Dodatek č. 2 ke Smlouvě o dílo ze dne 25. 3. 2020

Shora uvedené smluvní strany se dohodly na uzavření dodatku č. 2 (dále jen „dodatek“) ke Smlouvě o dílo ze dne 25. 3. 2020 ve znění dodatku č. 1 ze dne 17. 7. 2020, která byla uzavřena se zhotovitelem jako vybraným dodavatelem veřejné zakázky nazvané: DD Tmavý Důl - PD novostavba I. oddělení. Veřejná

ZMĚNOVÝ LIST č. 3

SO 02
ZL 3 Změna střešní kce a pláště vč podkroví

Detail okapu – fasáda, který je přílohou tohoto ZL

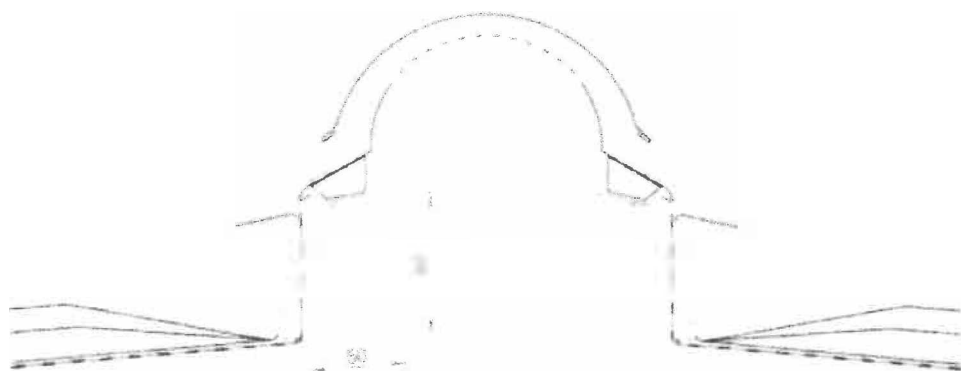
Rozpočet č. 08 provedení prodloužení střešních vazníků s os vzdáleností cca 1,0m pro provedení dřevěného bednění, provedení nové skladby s krytinou Prefalz s AL jádrem včetně všech typových doplňků požadované RAL 3009, včetně doplnění difúzní fólie pod kontralatě, včetně doplnění difúzní fólie na tepelnou izolaci položenou na stropní kci posledního podlaží, vše dle kompletní skladby viz Příloha č. 1 Detail okapu fasády

Rozpočet č. 08 dle původního řešení byla střešní krytina z TiZn, v barvě RAL 3009 včetně všech klempířských doplňků, které se ale nevyrábí. Z důvodu dodržení požadavku na RAL 3009 na všechny klempířské prvky byla odsouhlasena změna materiálu jádra krytiny a následně byla přizpůsobena skladba střešního pláště pro tento daný typ krytiny dle požadavku GP a objednatel a technologických předpisů firmy Prefa.
